**Modulo per la presentazione delle osservazioni per i piani/programmi/progetti sottoposti a procedimenti di valutazione ambientale di competenza statale**

ID: Codice procedura (ID\_VIP/ID\_MATTM):10844

Impianto per la produzione di energia elettrica da fonte eolica, costituito da 6 aerogeneratori della potenza complessiva di 37,2 MW, un sistema di accumulo da 25 MW e relative opere connesse in località "Rempillo" nel comune di Pitigliano (GR).

**Immagine n. 4** Situazione di saturazione da impianti FER nella provincia di Viterbo. Non sono riportati gli impianti fotovoltaici e agrivoltaici che hanno inciso per buona parte nel cumulo di impianti FER per superare già nel 2023 gli obiettivi del PNIEC assegnati alla Regione Lazio per il 20230.

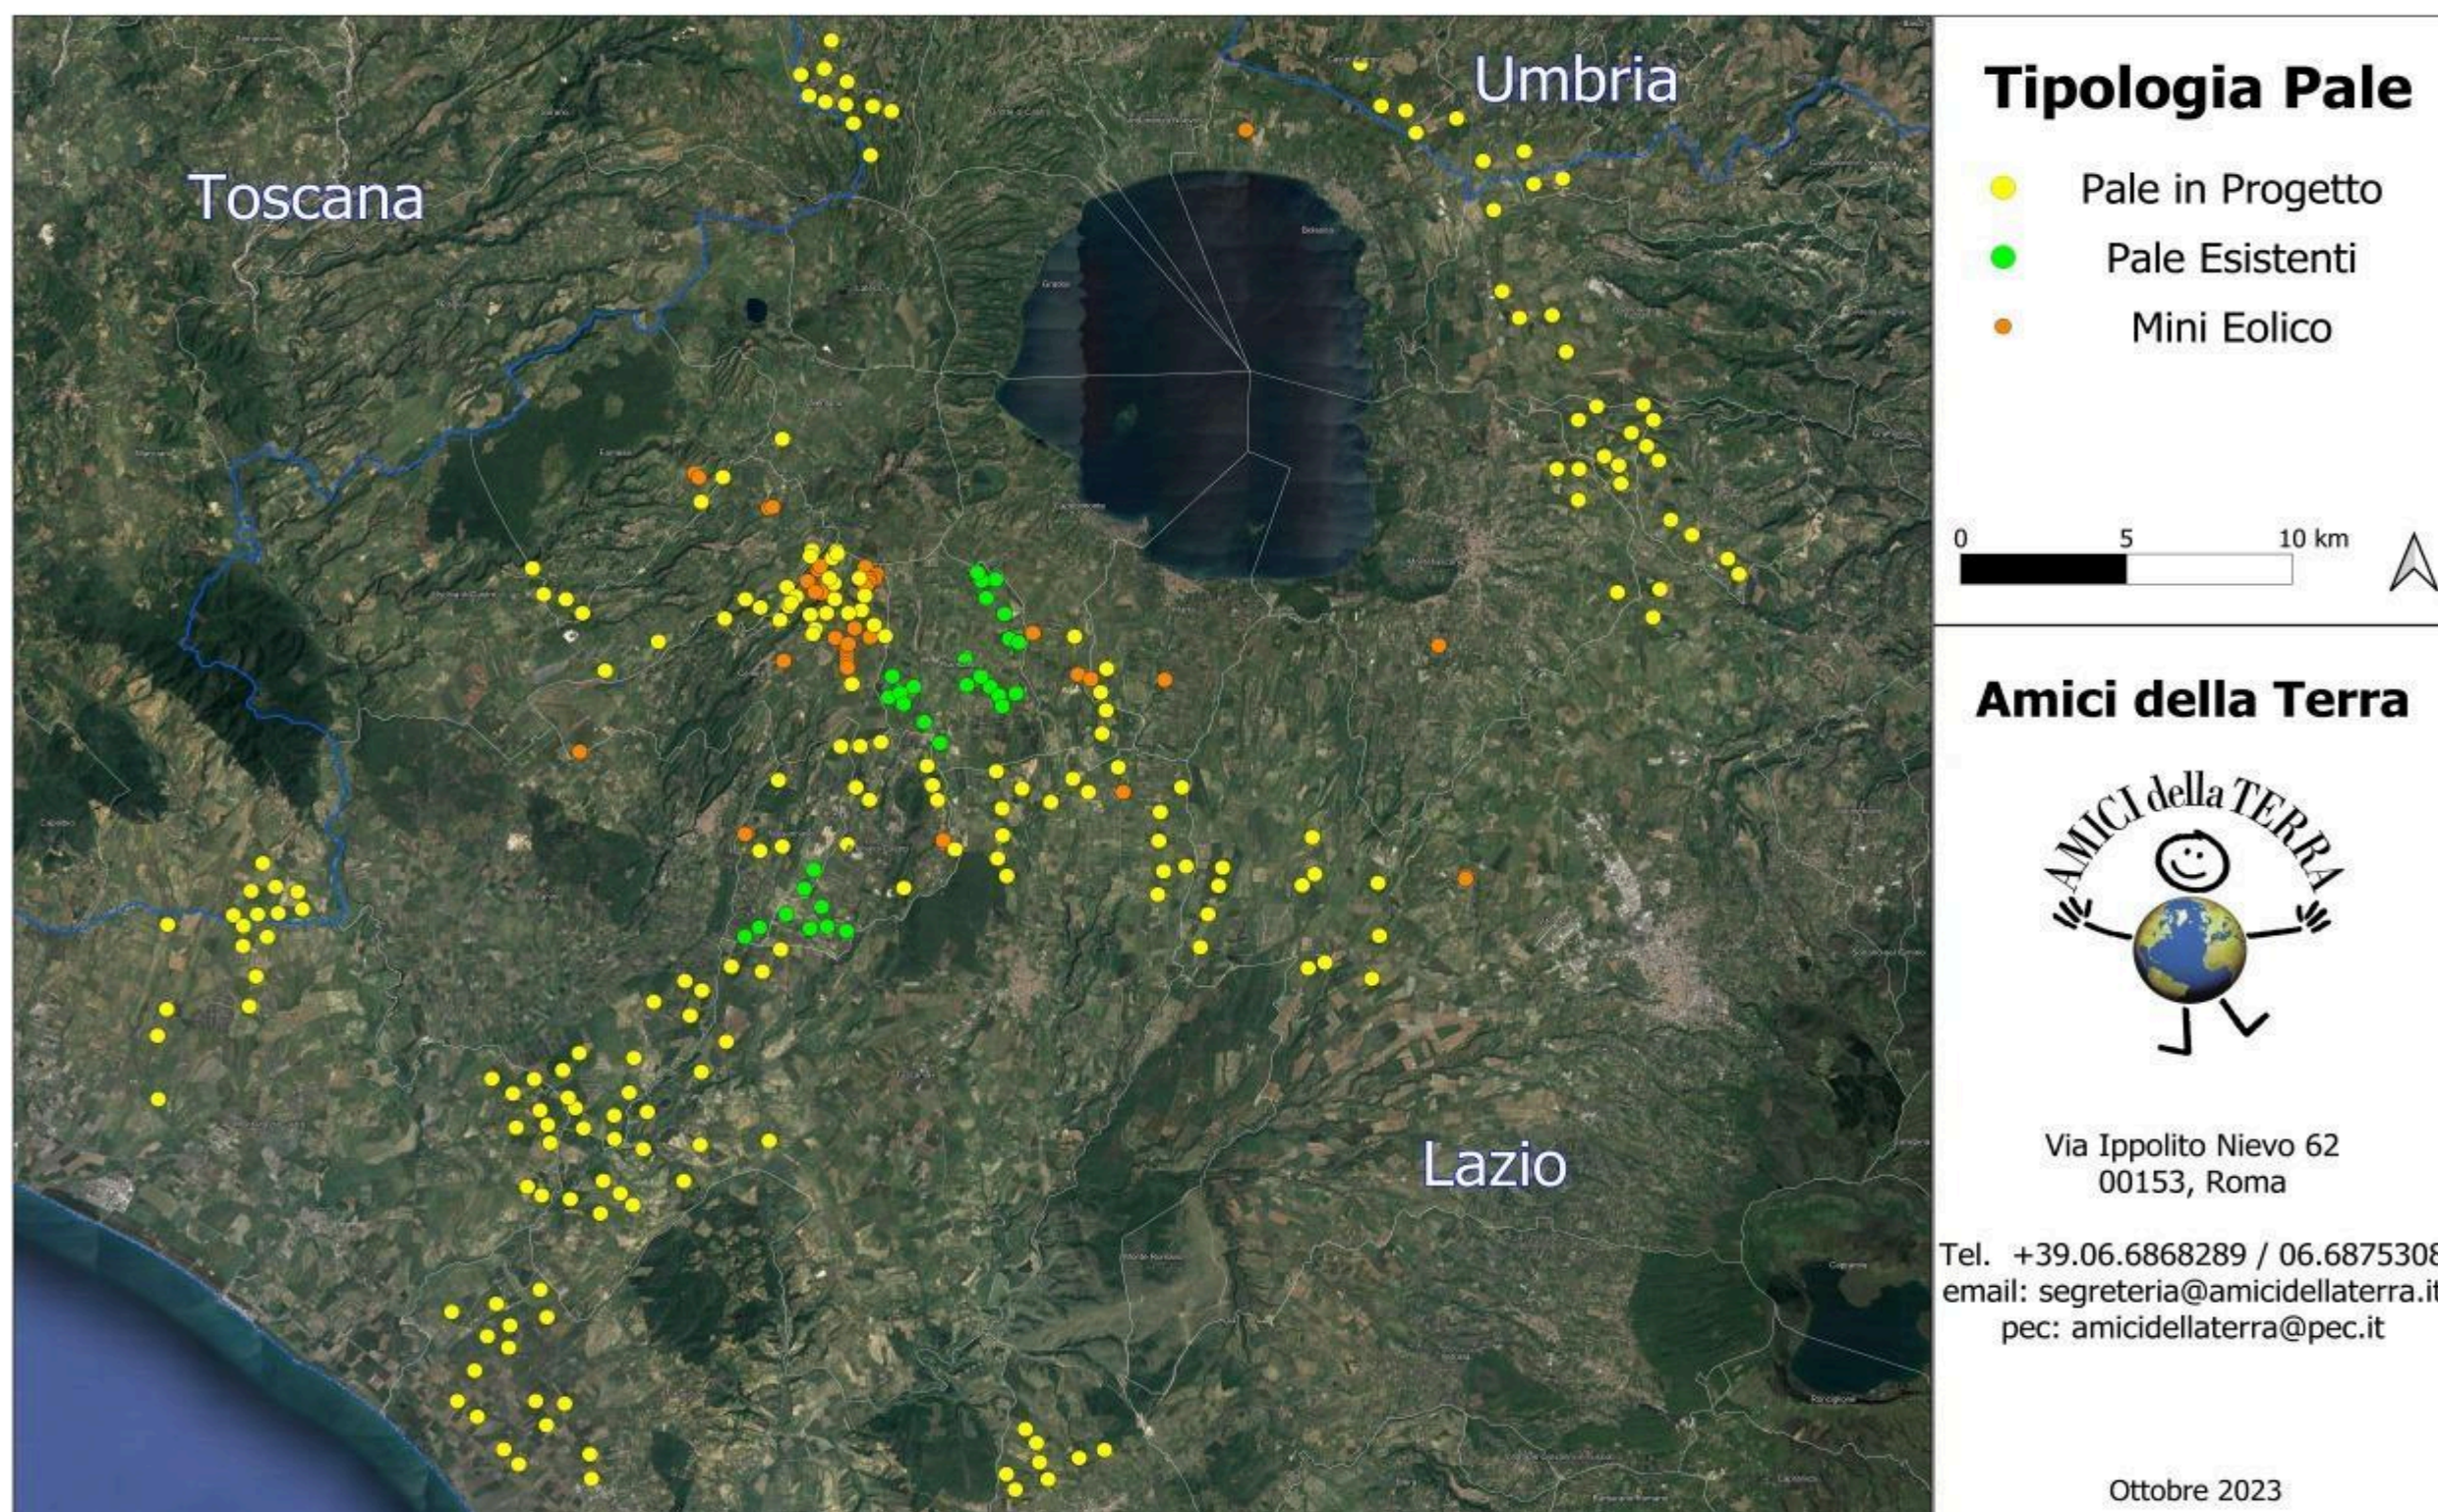
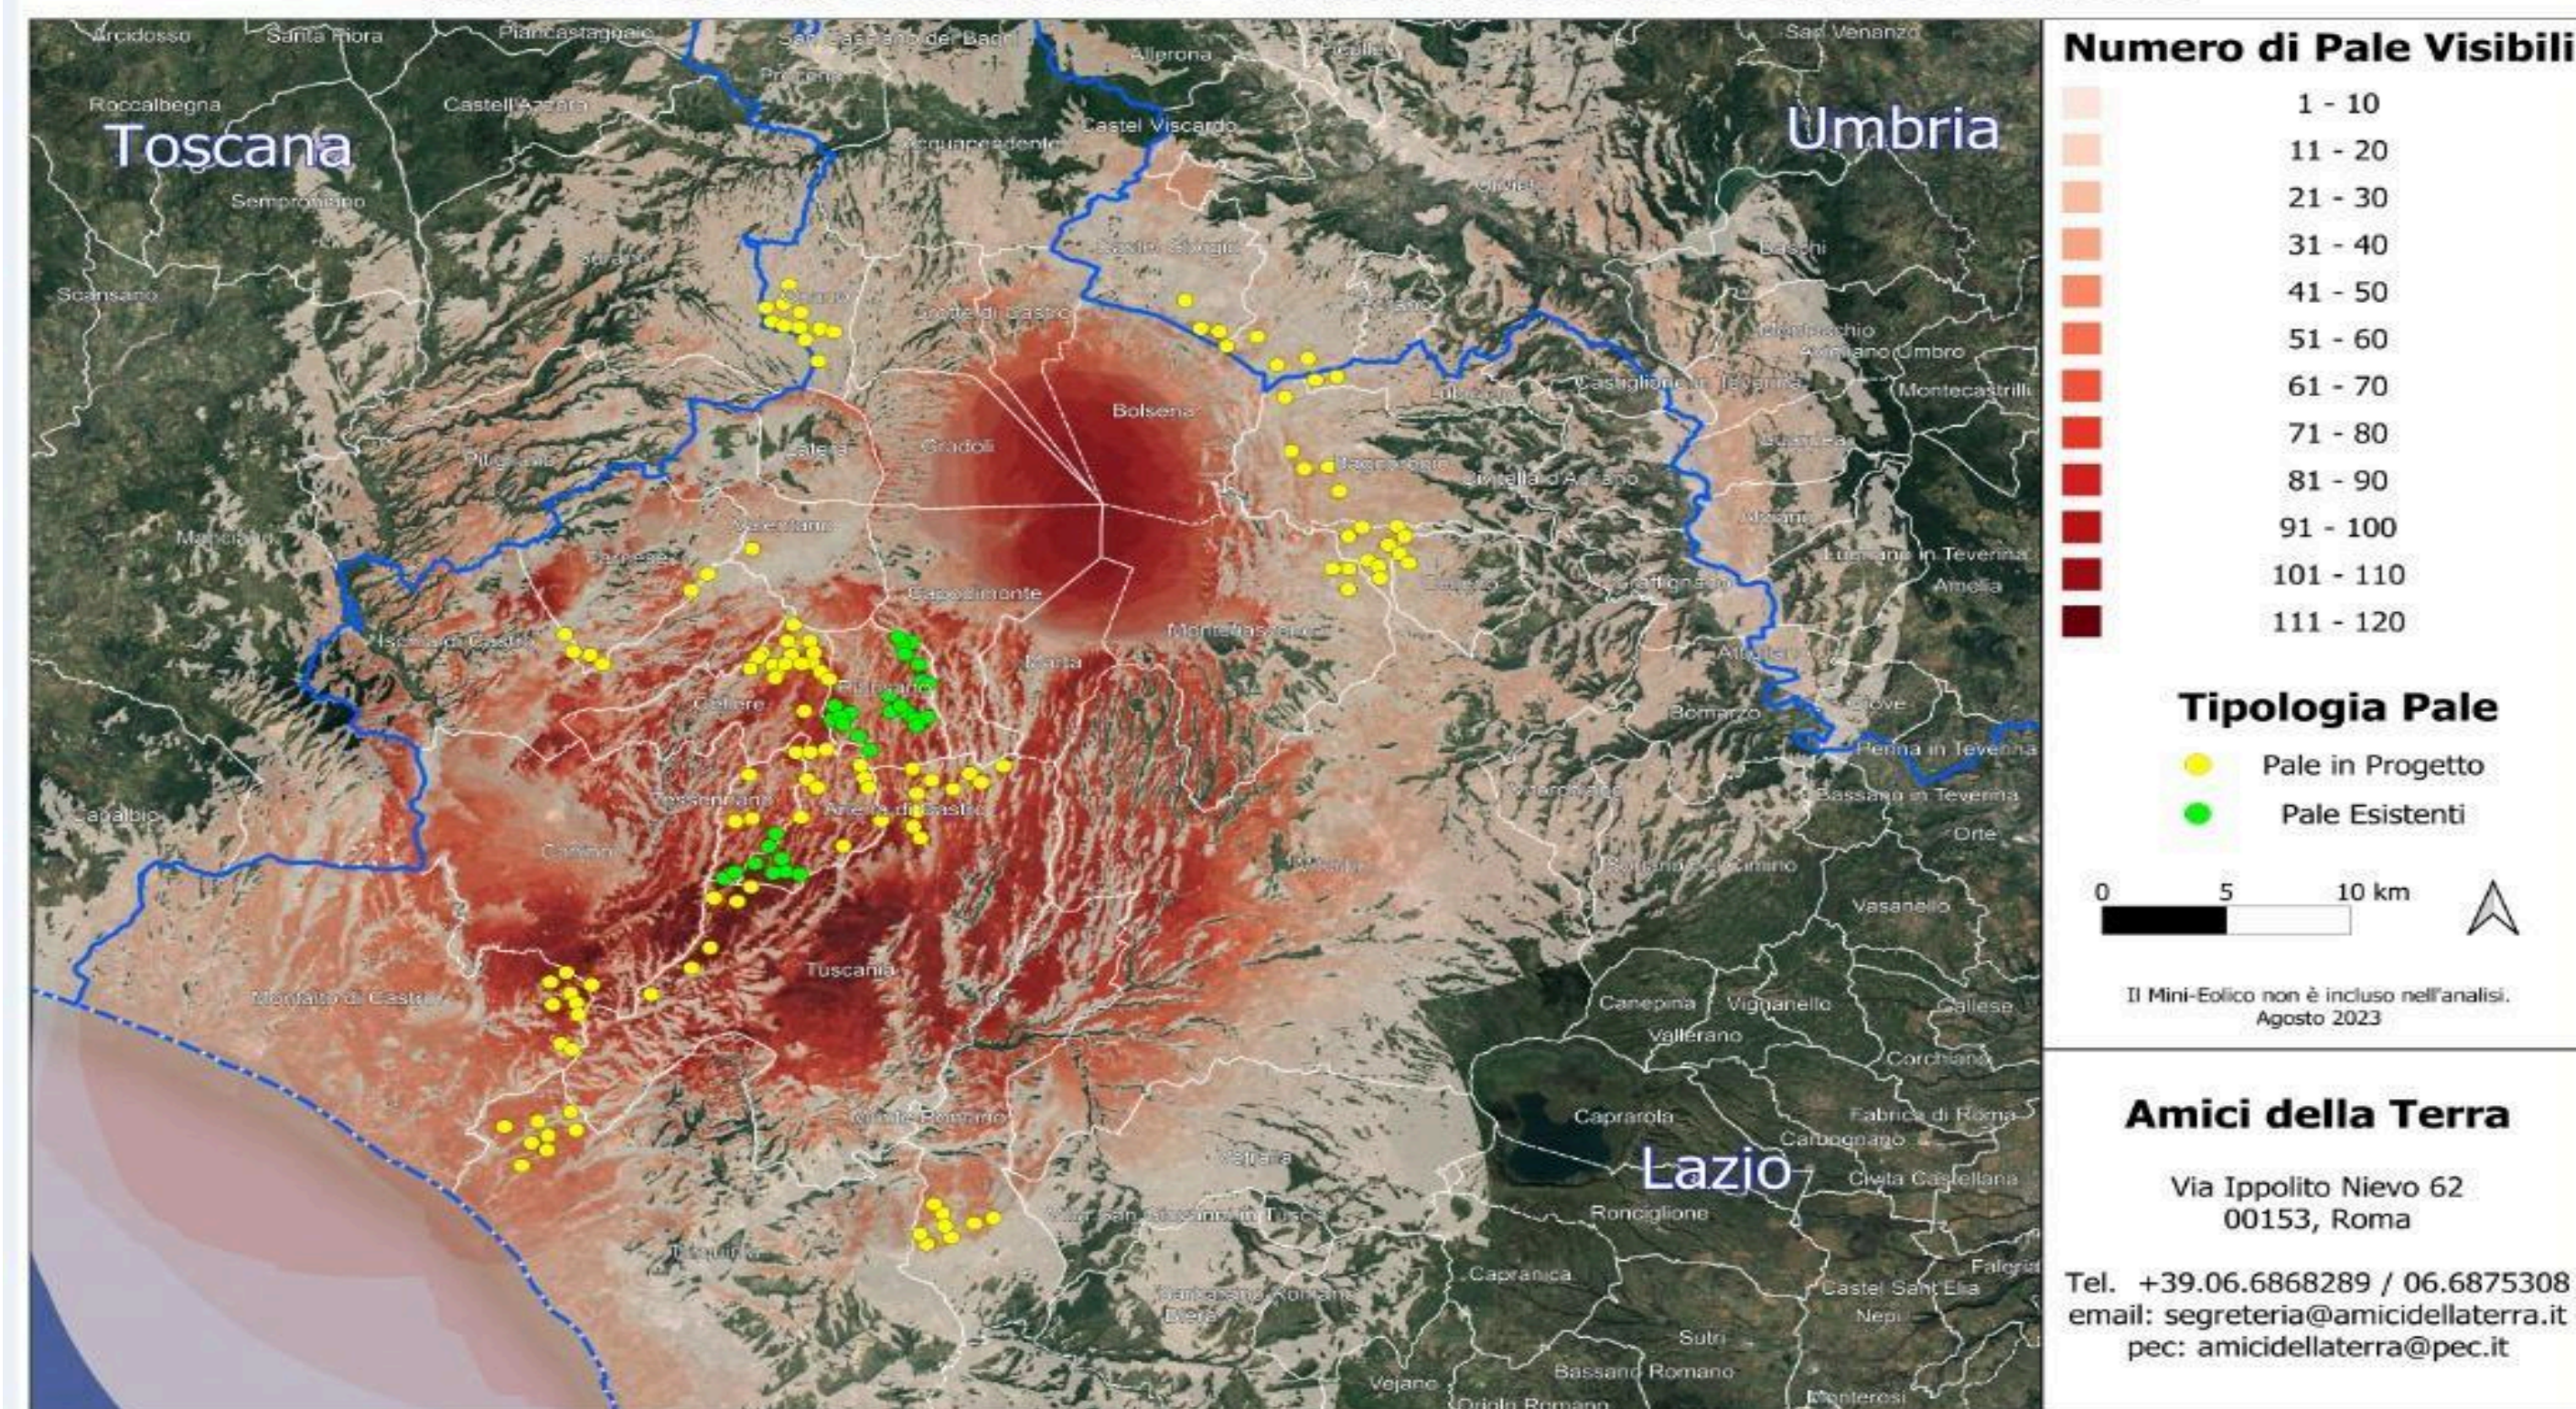
nn. 1 e 2 e crea anche degli impatti negativi anche sui beni naturalistici come verrà dettagliato nell'Osservazione n. 4. Inoltre andrebbe a sommarsi al già enorme cumulo di impianti eolici e fotovoltaici e geotermici che già creano una elevata criticità ambientale nella provincia di Viterbo e interferiscono anche con il territorio toscano come si può vedere dalle immagini nn. 4 e 5 dell'Allegato n. 1.
